**Änderung des Flächennutzungsplanes im Bereich des Vorhabenbezogener BP „Freiflächenphotovoltaikanlage Haslach“**

## Abwägungs- und Beschlussvorschläge zu den Stellungnahmen der Behörden, Verbände und der sonstigen Träger öffentlicher Belange nach § 4 Abs. 1 BauGB und Beteiligung der Öffentlichkeit nach § 3 Abs. 1 BauGB

Abbildung 1: Installierte Leistung PV-Freiflächenanlagen

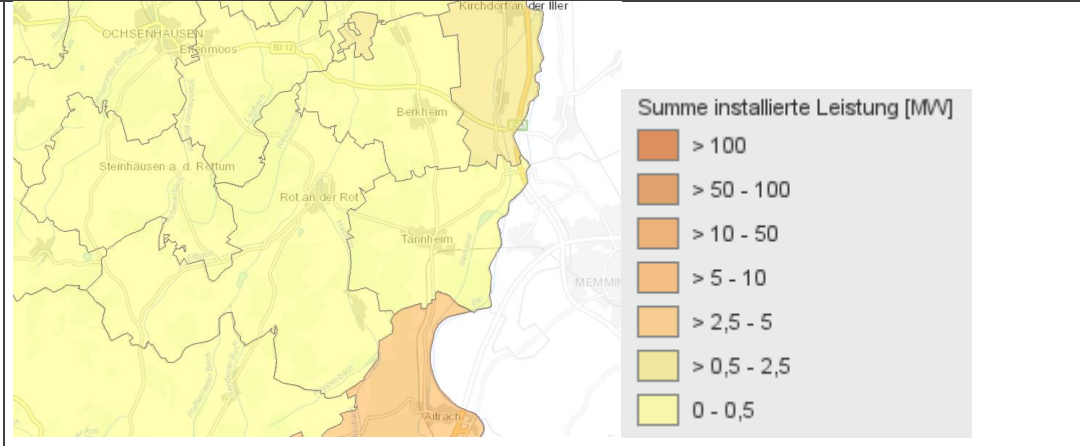
Konkurrenz um landwirtschaftliche Flächen besteht. Eine erhöhte Flächenkonkurrenz ist regelmäßig zu erwarten, wenn in der jeweiligen Region ein deutlich überdurchschnittlicher Viehbesatz sowie eine große Anzahl von Biogasanlagen vorherrschen. Der Viehbesatz der Gemeinde Rot an der Rot lag bereits im Jahr 2016 mehr als doppelt so hoch wie der Landesdurchschnitt, und im Landkreis Biberach werden mit mehr als 10 % der landesweiten elektrischen Bemessungsleistung eine erhebliche Anzahl Biogasanlagen betrieben, so dass grundsätzlich auch für die Gemeinde Rot an der Rot von einer angespannten Situation hinsichtlich der Verfügbarkeit landwirtschaftlicher Flächen auszugehen ist. Damit dürfte die Umwidmung weiterer landwirtschaftlicher Fläche sich insbesondere auf eine ordnungsgemäße und wirtschaftliche Ausbringung der anfallenden Wirtschaftsdünger zunehmend problematisch auswirken, und damit auch negative Effekte auf das allgemeine Pachtpreinsniveau und die Wettbewerbsfähigkeit landwirtschaftlicher Familienbetriebe haben. Auch wenn aufgrund der wirtschaftlichen Vorzüglichkeit der Solarnutzung regelmäßig Flächeneigentümer in diesen Regionen landwirtschaftliche Flächen für entsprechende Vorhaben zur Verfügung stellen, verschärft dies für andere Flächennutzer die Situation.

Aus regional übergeordneter landwirtschaftlich fachlicher Sicht sollten Freiflächen-Solaranlagen ausschließlich in Regionen mit entsprechender allgemeiner Flächenverfügbarkeit (deutlich unterdurchschnittliches

Durch die Errichtung des Solarparks kommt es nicht zum dauerhaften Verlust der landwirtschaftlichen Nutzfläche, vorerst ist eine Nutzung für 30 Jahre geplant, danach wird die Anlage zurückgebaut. Zudem ist zwar für diese Zeit keine Ausbringung von Wirtschaftsdünger mehr möglich, eine (extensive) landwirtschaftliche Nutzung als Grünland oder als Weide für Schafe bleibt aber gewährleistet.

Da die jetzt überplante Fläche bisher durch den Flächeneigentümer selbst bewirtschaftet wurde, kommt es nicht zum Verlust bestehender Pachtflächen für lokale Landwirtschaftsbetriebe.

Abbildung 2: Eignungsklasse (Potenzialfläche), Energieatlas BW

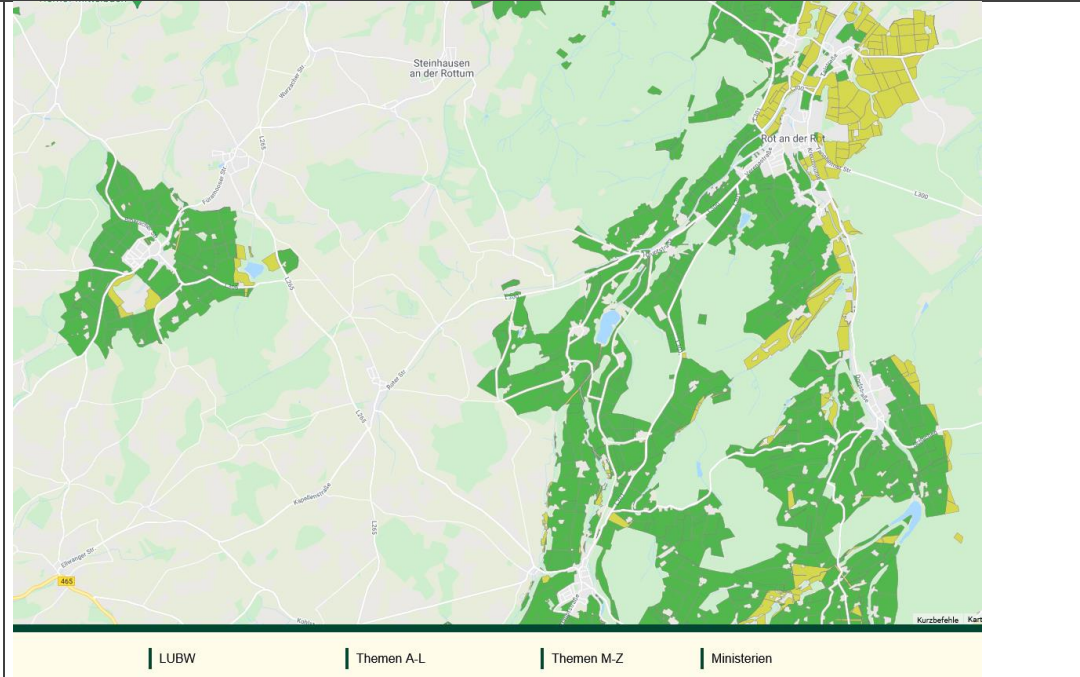
landwirtschaftlich-fachlicher Sicht grundsätzliche Bedenken gegenüber der Umwidmung zu Freiflächenphotovoltaik-Flächen.

Flächen mit anderen Schutzgebietsausweisungen, wie FFH- oder Waldschutzgebieten, amtlich kartierten Biotopen oder sonstigen naturschutzfachlich wertvollen Flächen können von der Standortsuche vollständig ausgeschlossen werden.
